Høringsuttalelse til forslag til detaljreguleringsplan for Stikla masseuttak (planID 012220180003)

Hensikten med planarbeidet er å utvide det eksisterende masseuttaket på Stikla, Indre Østfold kommune (tidligere Trøgstad). Planområdet ligger nordøst for Båstad, langs Stiklaveien. Øst for planområdet ligger Stiklatjern og nordvest for tjernet ligger det fritidsboliger. Planområdet dekker et areal på ca. 155 daa.

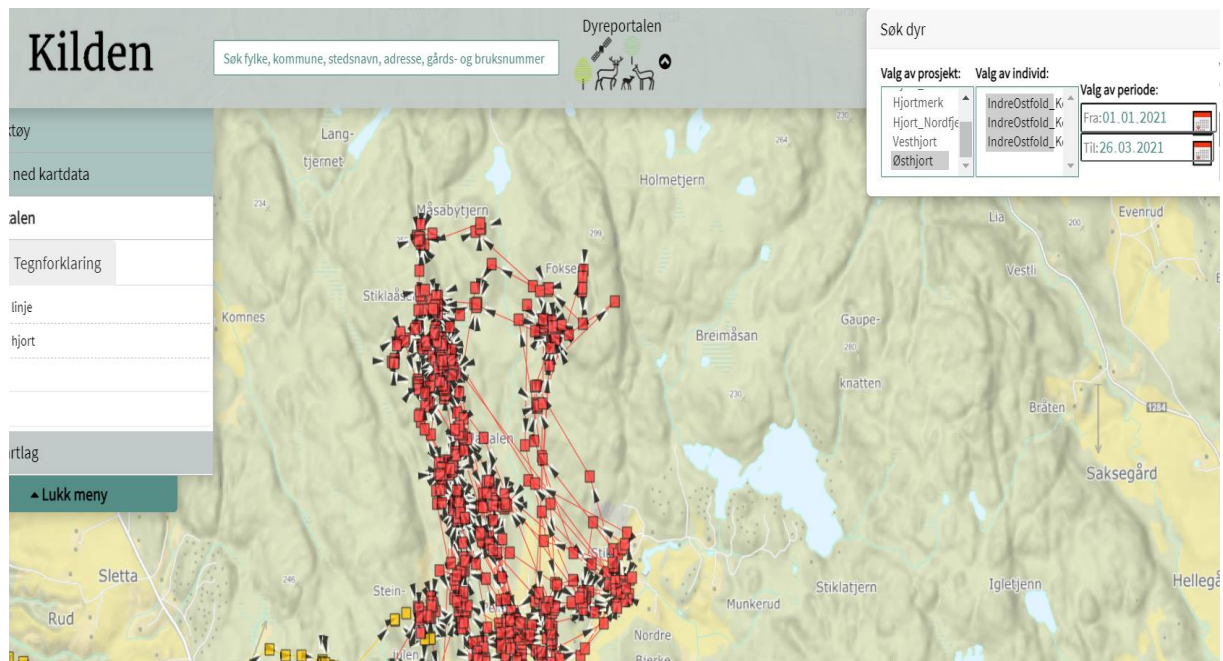
Vi ser at en MIS-registrering vil forsvinne med utvidelsen av planområdet: Liggende død ved (markert i grønt i bildet under fra Kilden/NIBIO). Det kan se ut på flybildet som at masseuttaket allerede har gått over grensen for denne MiS-figuren, og regner med at dette er noe kommunen tar hånd om. Liggende død ved er viktig leveområde for insekter og tjuker, og dermed viktig for biologisk mangfold.

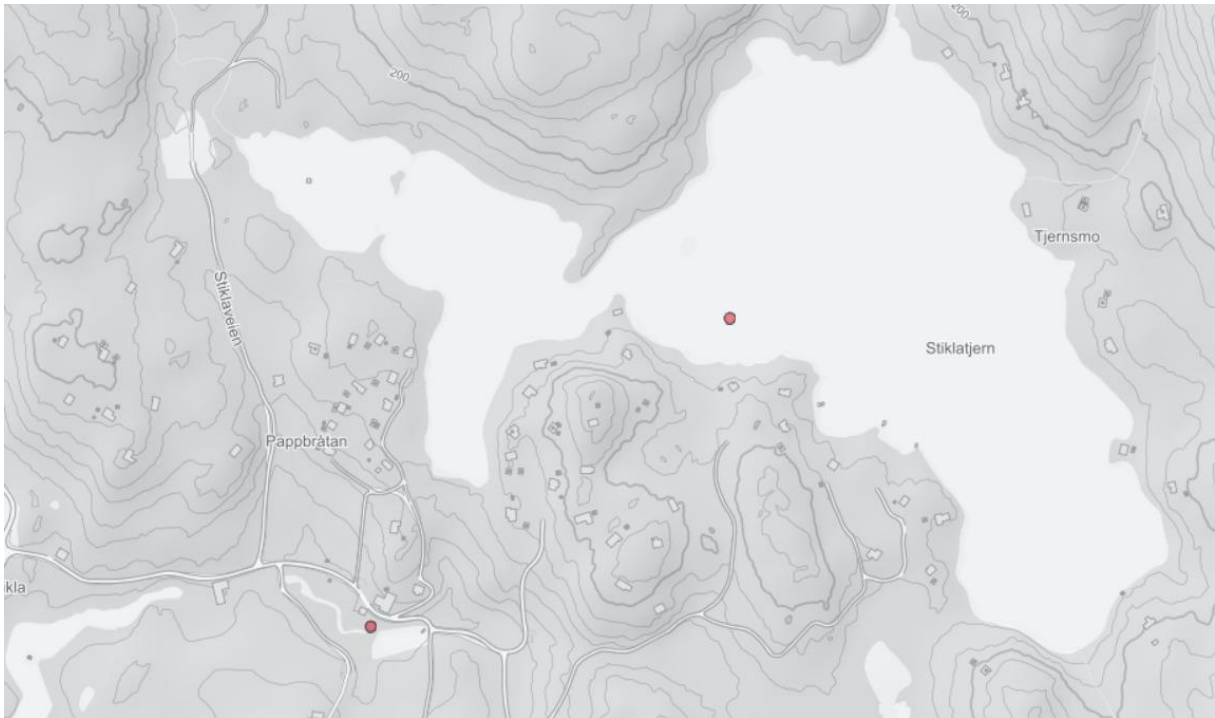
Vannforekomstene skal, ifølge vannforskriftens kapittel 2 *Miljømål § 4 Miljømål for overflatevann* beskyttes mot forringelse. I Artskart finner vi at det er registrert edelkreps i Stiklatjern (se kartutsnitt under). Edelkreps er risikovurdert som EN- sterkt truet. Forringelse av edelkrepsens leveområder mener vi vil bryte både med Vannforskriften. Vi mener den planlagte utvidelsen også vil bryte med Naturmangfoldlovens § 9 (føre-var-prinsippet).
